Referat for Helhedsplanudvalgsmøde 97

2. februar 2022 klokken 17.00-18.15 på Galgebakkens ejendoms kontor – bestyrelseslokalet.

HPU 97 Februar 2023

Omlægning af fliser i forhaver til B-Boliger

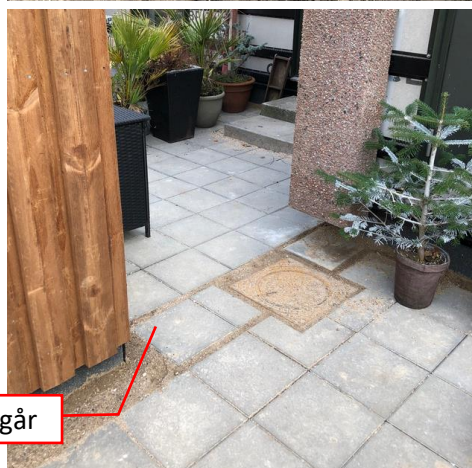
- Den oprindelige udlægning, var en efter anbefaling fra Marianne Levinsen, som havde til formål at så vidt muligt at undgå tilskæringer. Dette medførte bla. ca 5cm fugebredder ud fra fiberbeton-elementet mellem køkken og entre, som tegnede nogle passende og naturlige linjer. Disse grusfuger har ingen praktiske konsekvenser.
- Anvendte fliser er fra IBF 30x30 cm. Fliserne har dog en mindre tolerance og måler 29,8 x 29,8, hvilket giver et mindre "overskud" til fuger.
- Det er væsentligt at trappestenene ligger centreret foran indgange og dette giver en mindre forskydning i flisemodulet for resten af arealet.

Omlægning af fliser i forhaver til B-Boliger

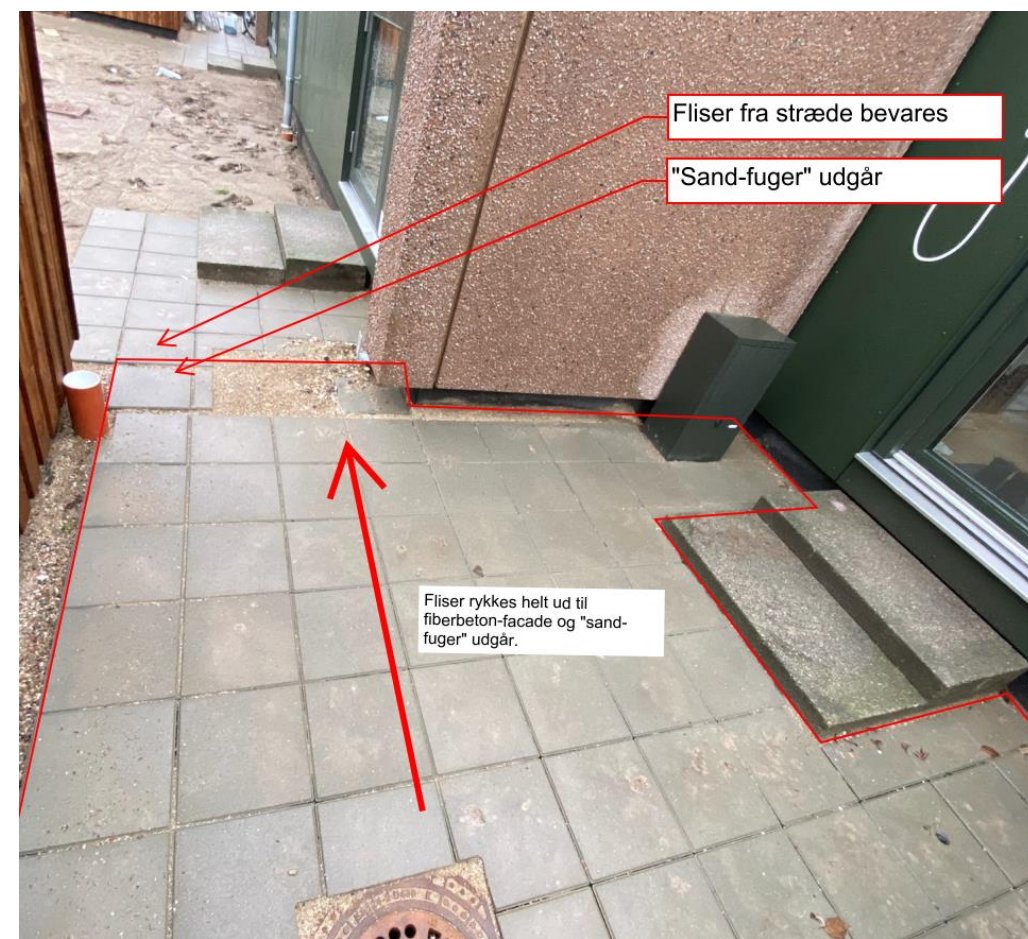
Rådgiver skal undersøge – hvorfor er der sandfuge foran skuret – om den er nødvendig og hvorfor lige der?

- Som alternativ til den nuværende fliseudlægning som har været foreslået af Landskabsarkitekten, kan fliser foran hoveddør forskydes helt hen til facade, således at de to små flisefuger med sand "udgår" og der bliver en skåret flise i skellet ind til naboen-forhaveren i forlængelse af nedløbets placering. Det vurderes at den skåret flise bliver ca. 10-12 cm og vil visuel fungere som en skillelinje mellem de to boliger. Fliseudlæg fra stræde og foran køkkendør / køkken bevares

HPU besluttede, at de helst ser, at sandfugen lægges helt ude ved strædet. CL tager det med til landskabsarkitekten.

Bevoksning på skrån timer

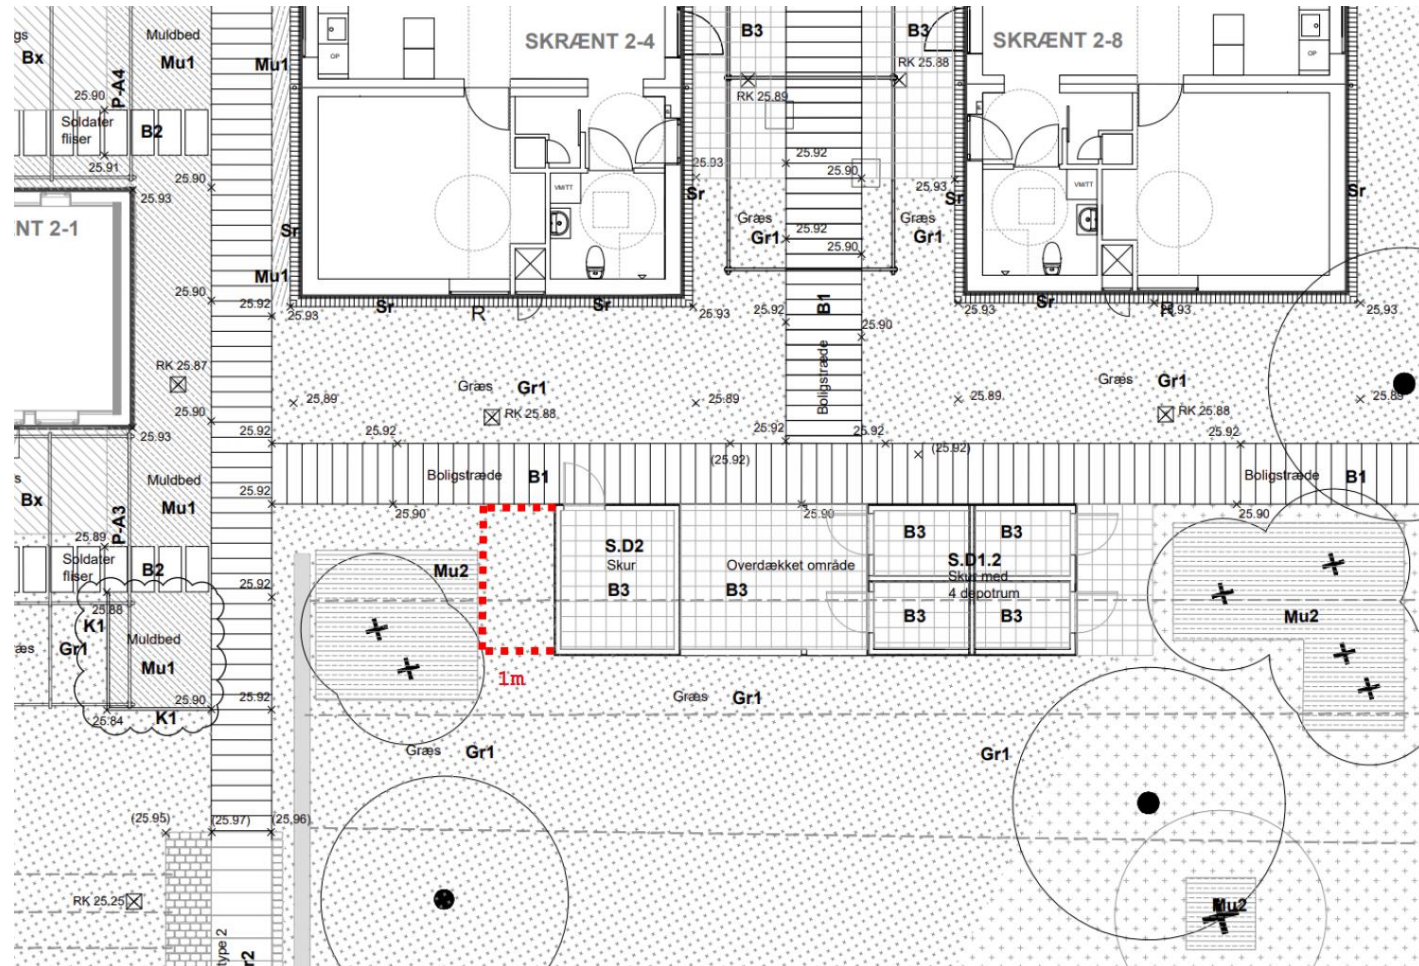
En deltager oplyst, at det er vigtigt, at bevoksningen ikke giver skygge i haverne.

Eva/Kim sørger for at der bliver valgt en frø-blanding med lidt urter i for at hjælpe bevoksningerne. Med tiden vil græsset overtage og det vil fremstå som alm. græsbevoksning som skal slås/holdes nede på almindeligvis som det har været i dag

Kim har nogle forslag til blandinger og kommunikere dette til Eva.

Ændringsforslag blev godkendt

Skur til opdelte A-boliger i Skrænt, Mark, Sten og Vester

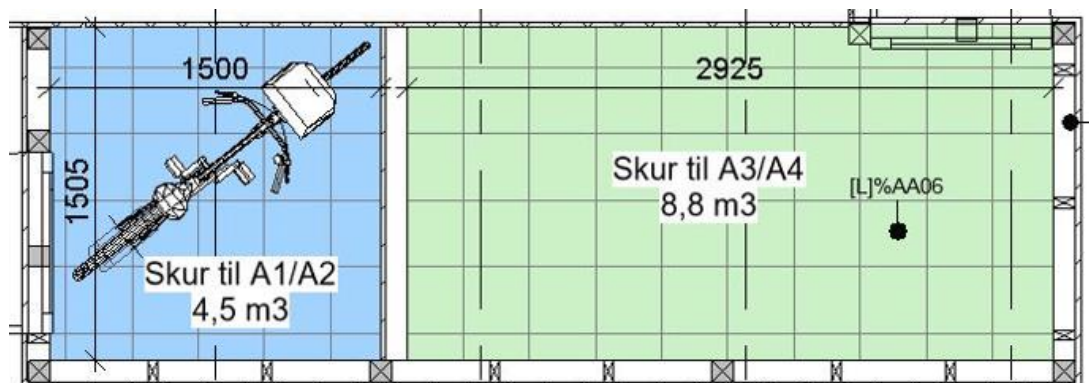
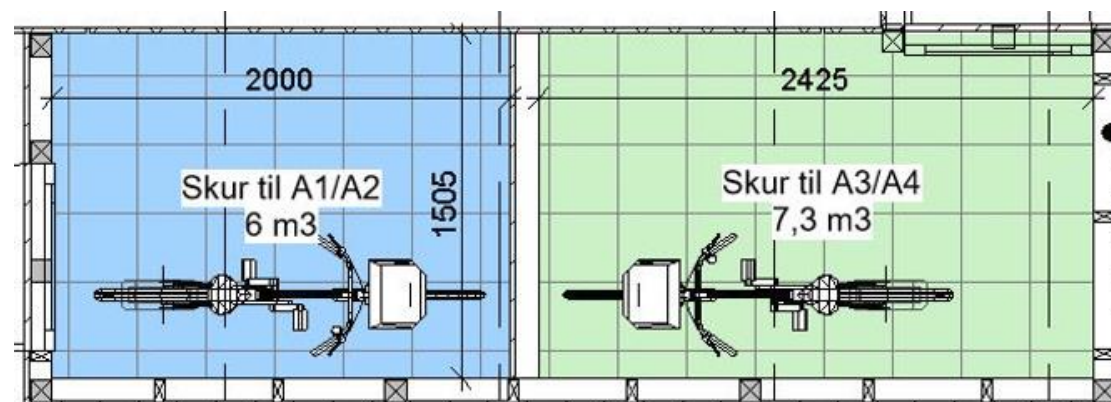
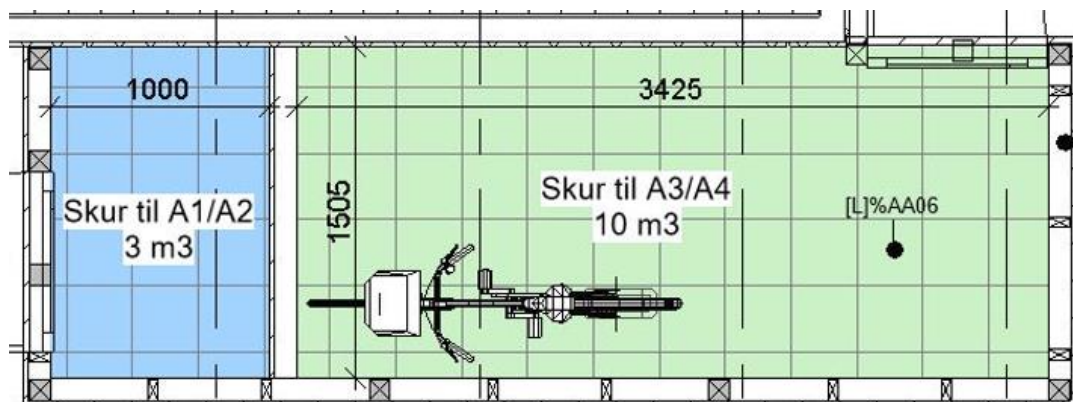
- Der er udarbejdet nedenstående 3 forslag til opdeling af skure.

Version 1: Skur til A1/A2 boliger bliver 3 m³ (1 m dybt), da 2 m³ ville blive for småt i dybden, efter vores anbefaling.

Version 2: Skur til A1/A2 boliger bliver 4,5 m³ (kvadratisk rum), som vi synes er den bedste fordeling af skuret, hvis vi skal have et lille og et stort skur.

Version 3: Skur til A1/A2 boliger bliver 6 m³ (2 meter dybt iht. cykelparkering). Dette vil give to næsten lige store skure, som begge vil kunne imødekomme parkering af cykler.

Godkendelse af version 2 og evt. en ekstra låge mod syd for den store del af skuret.

Skur til opdelte A-boliger i Skrænt, Mark, Sten og Vester

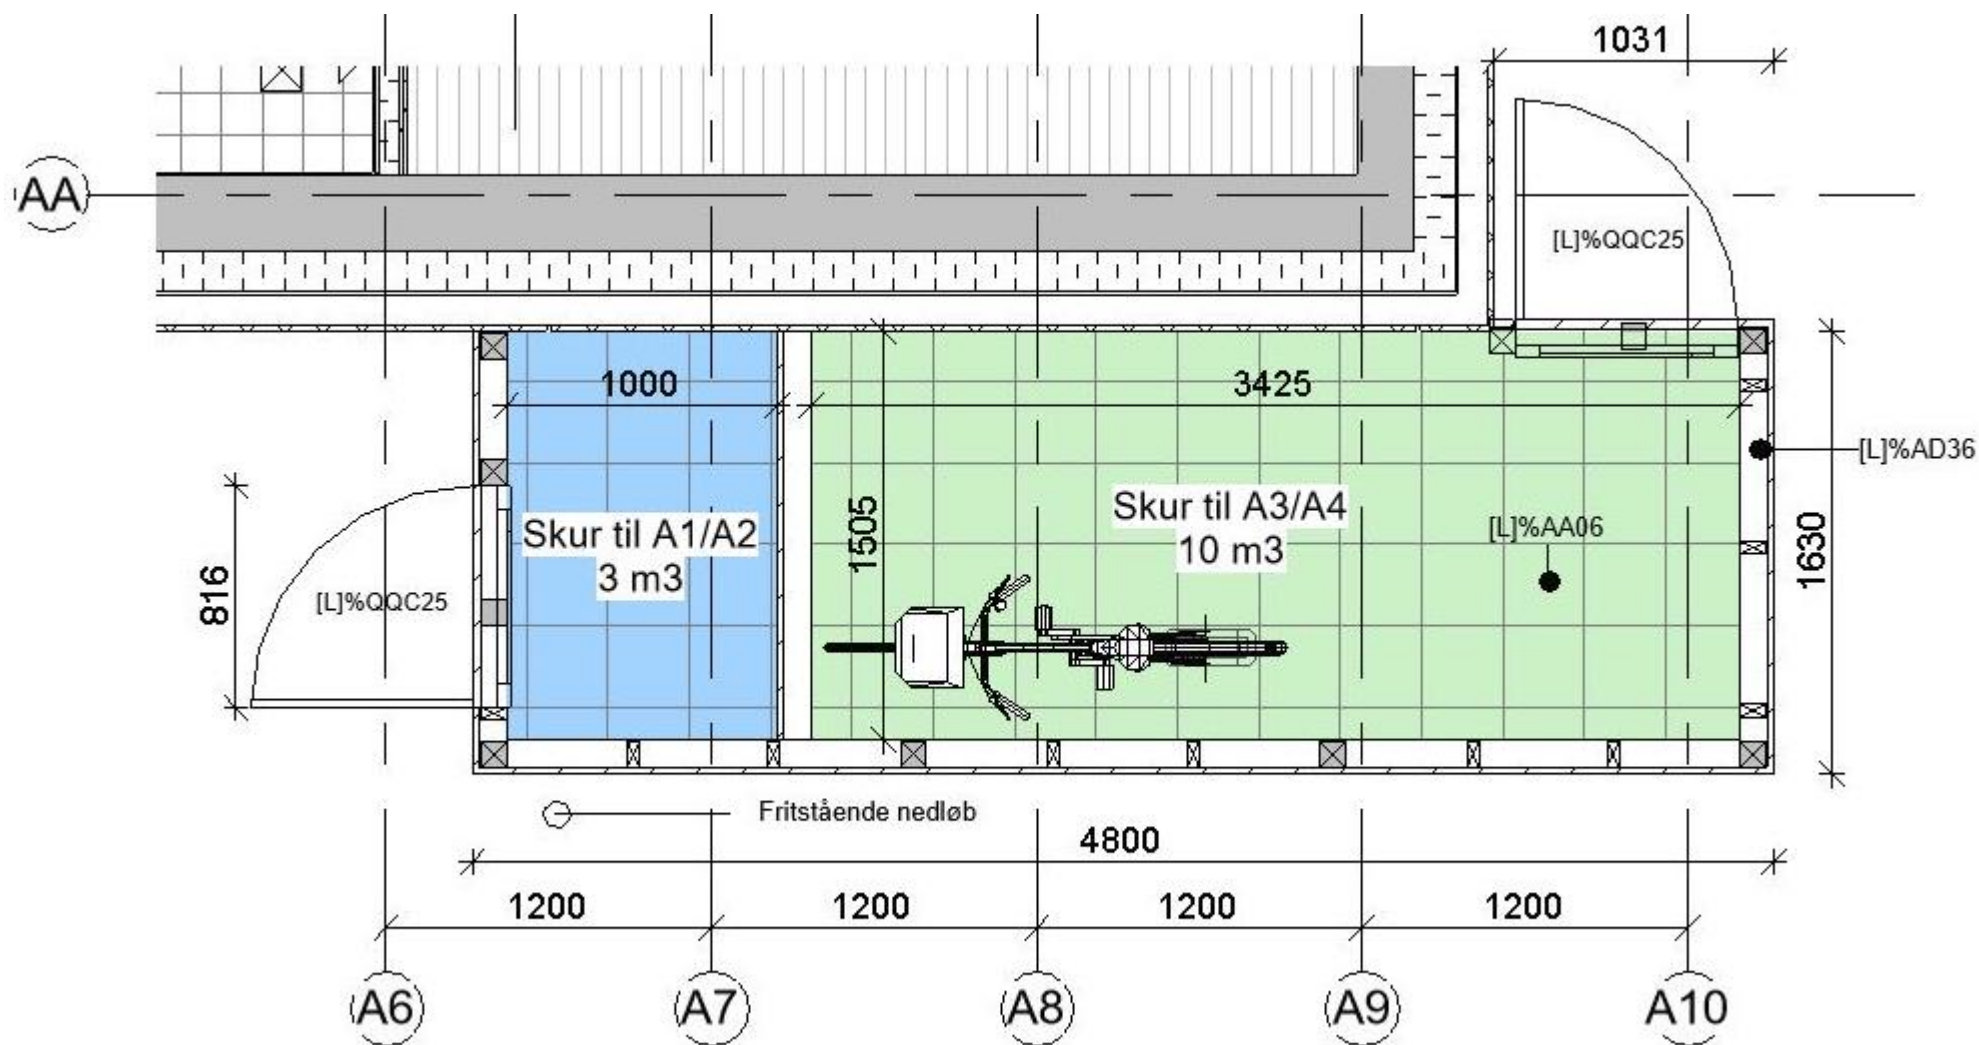
Version 1: Skur til A1/A2 boliger bliver 3 m³ (1 m dybt), da 2 m³ ville blive for småt i dybden, efter vores anbefaling.

Skur til opdelte A-boliger i Skrænt, Mark, Sten og Vester

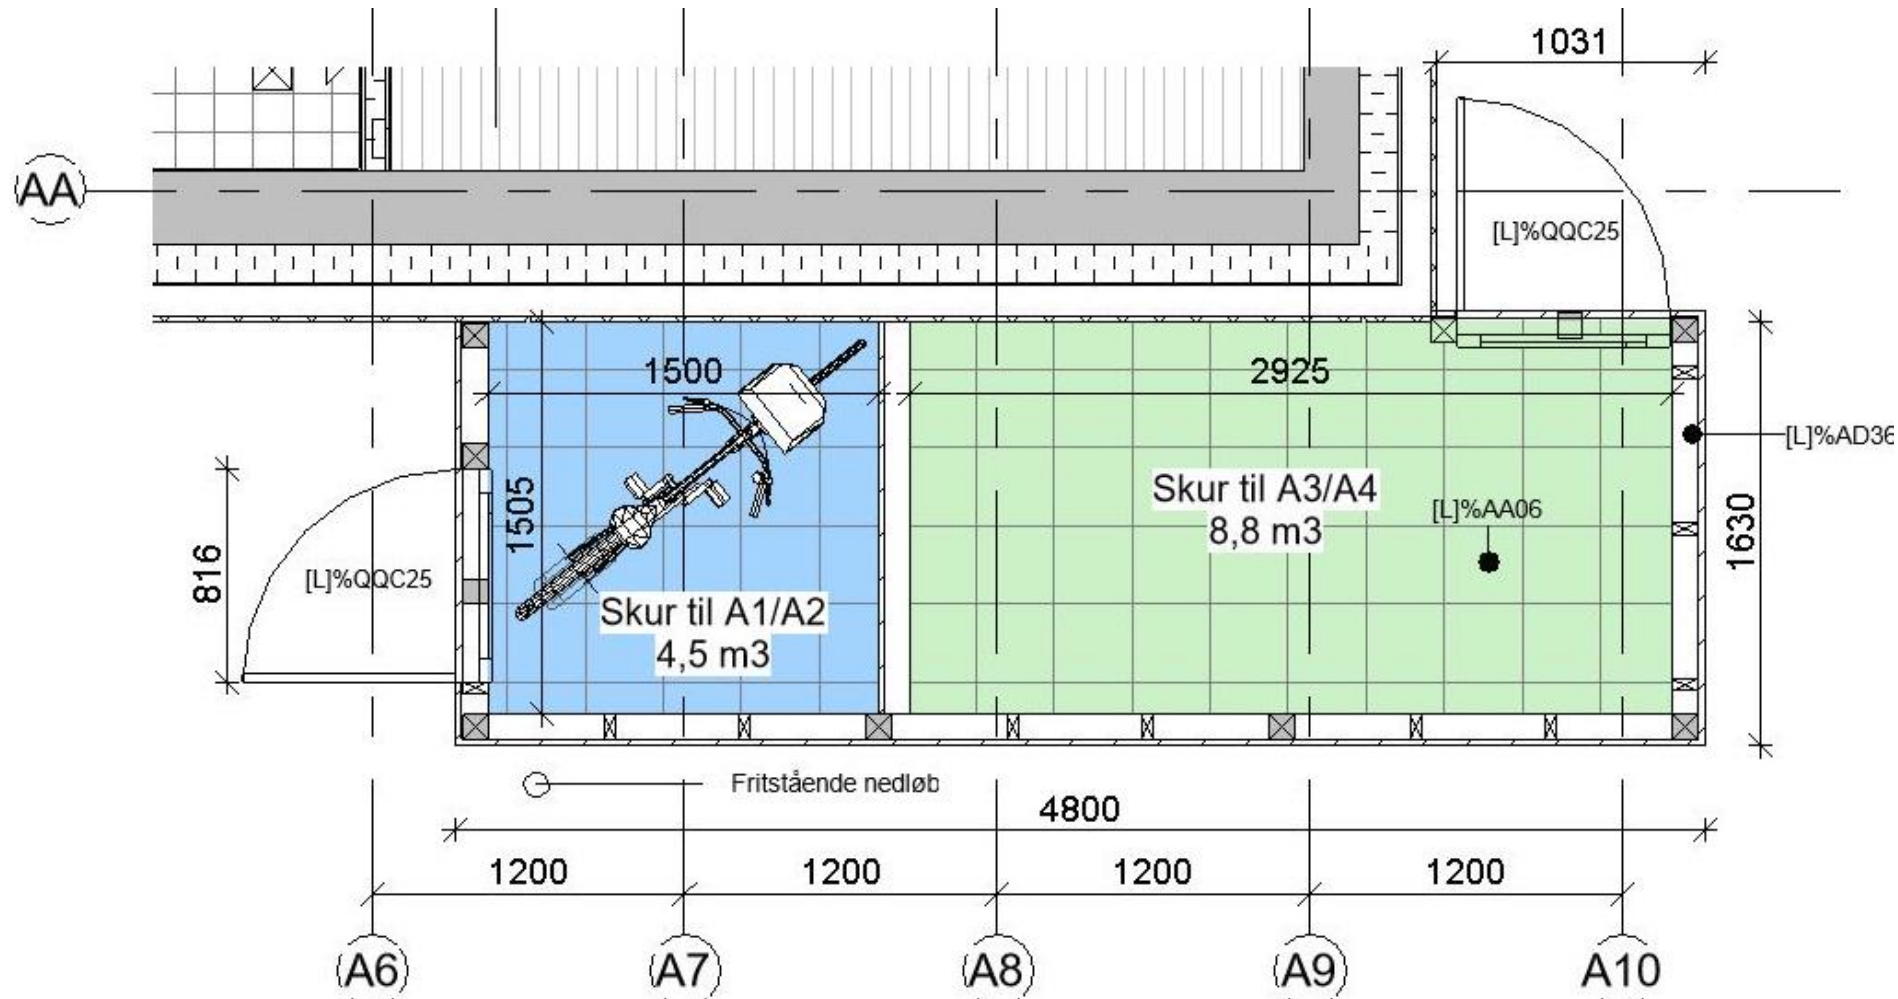
Version 2: Skur til A1/A2 boliger bliver 4,5 m³ (kvadratisk rum), som vi synes er den bedste fordeling af skuret, hvis vi skal have et lille og et stort skur.

Skur til opdelte A-boliger i Skrænt, Mark, Sten og Vester

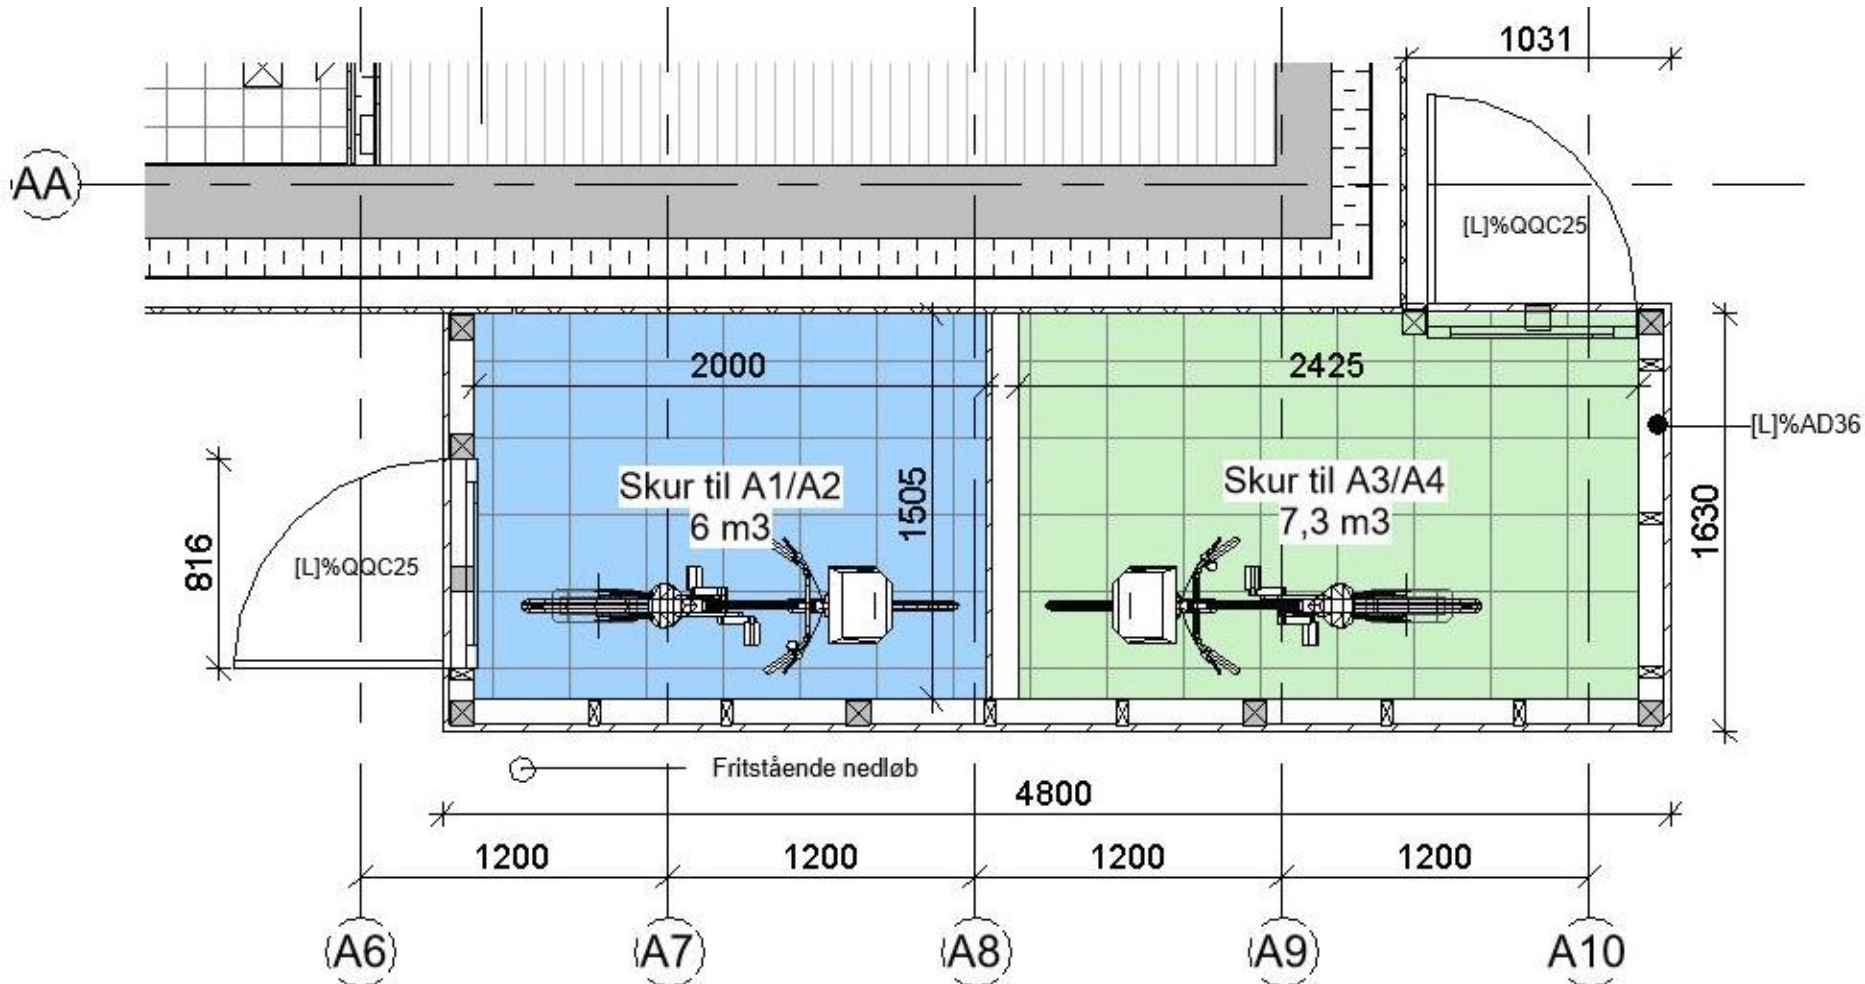
Version 3: Skur til A1/A2 boliger bliver 6 m³ (2 meter dybt iht. cykelparkering). Dette vil give to næsten lige store skure, som begge vil kunne imødekomme parkering af cykler.
